**Requête en annulation de l'arrêté du préfet du 28 avril 2010,
délivrant un permis de construire à Unicité sur l'îlot M6A1.**

1. le bâtiment M6 A1 d'une surface de 19. 000 m² SHON, qui fait l'objet du présent recours;
2. le bâtiment M5 B2 d'une surface de 20.700 m² SHON, qui fait l'objet d'un recours parallèle qu'il serait utile de joindre au présent recours du fait d'une grande similarité de situation.

A cela s'ajoute un accès partiel sur le morceau de façade Sud-Ouest donnant sur le « pocket park » par une unique baie d'accès pompiers à chaque étage [Dossier PC : DPCb PC5a N° PLAN 1210]

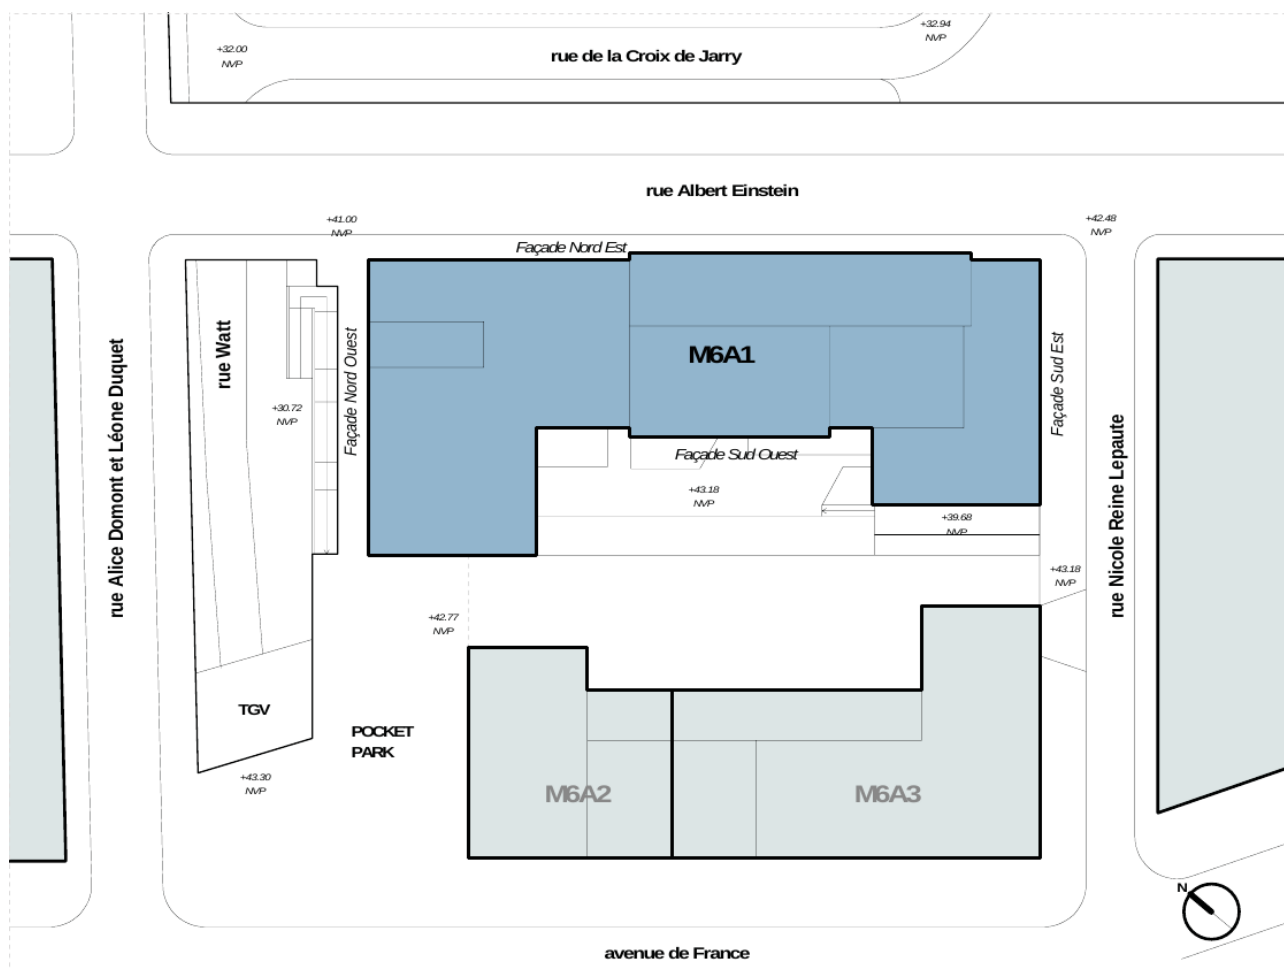
➡ Le bâtiment M6A1 est présenté comme ayant deux façades accessibles :

Ce bâtiment est de facto un Immeuble de Grande Hauteur (IGH) pour deux raisons.

La surface de la mezzanine (R+8 HAUT) NVP 72.94 est de 220.15 m² [Dossier PC : DPCa PA100 N° PLAN 1108] et excède 50 % du niveau le plus grand qu'elle surplombe [Dossier PC : DPCa PA100 N° PLAN 1109] du R+8 NVP 69.74, à savoir la bibliothèque de Mathématiques, dont la surface est de 402.53 m².

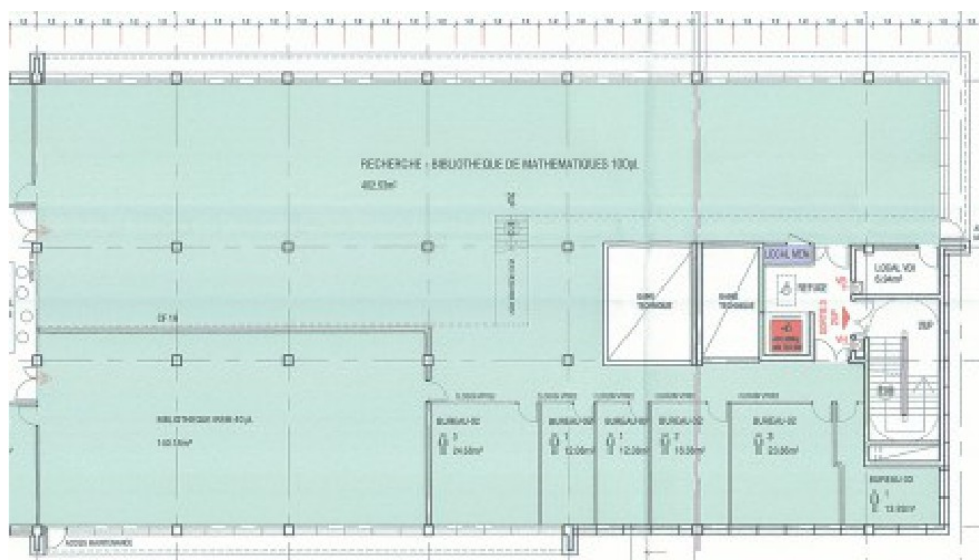
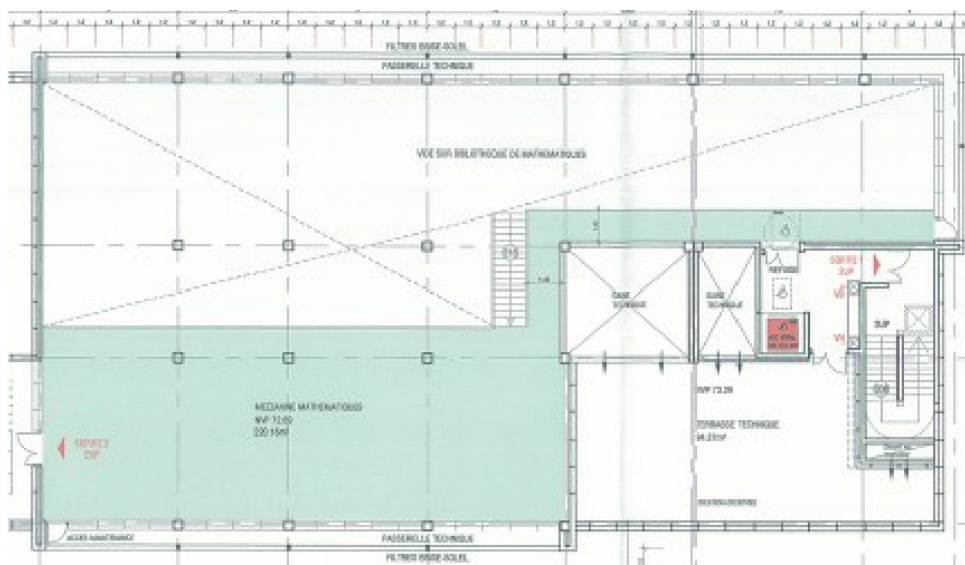
Nous sommes donc en présence d'un R+9 dont le dernier niveau (NVP 72.94) est à 31.45 m de la voie engins de secours (NVP 41.49). Le M6A1 est donc un Immeuble de Grande Hauteur contrairement à la notice de sécurité déposée.

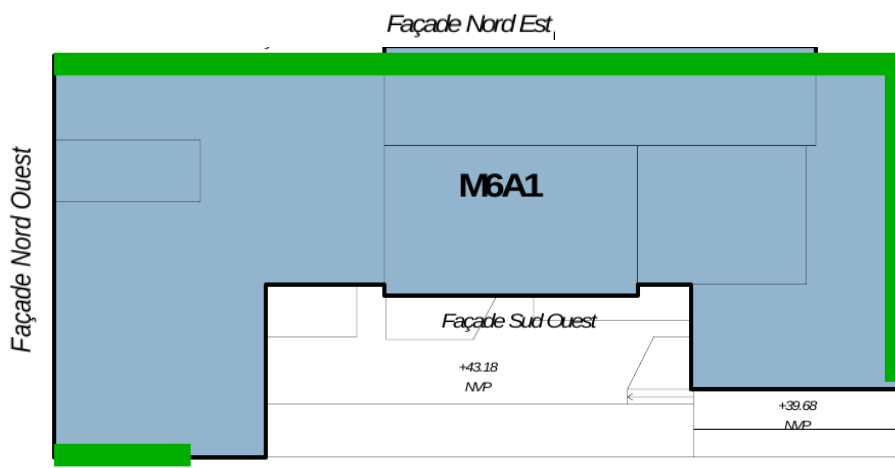
➡ Comme nous l'avons indiqué en section 3.2 , le bâtiment reçoit de facto plus de 3500 personnes. Il devrait donc avoir deux façades opposées accessibles ou trois façades judicieusement réparties. Ce n'est nullement le cas, même en ne tenant pas compte du niveau le plus problématique, R+8.

Les façades possédant des baies d'accès pompier sont celles marquées en vert sur le dessin suivant.
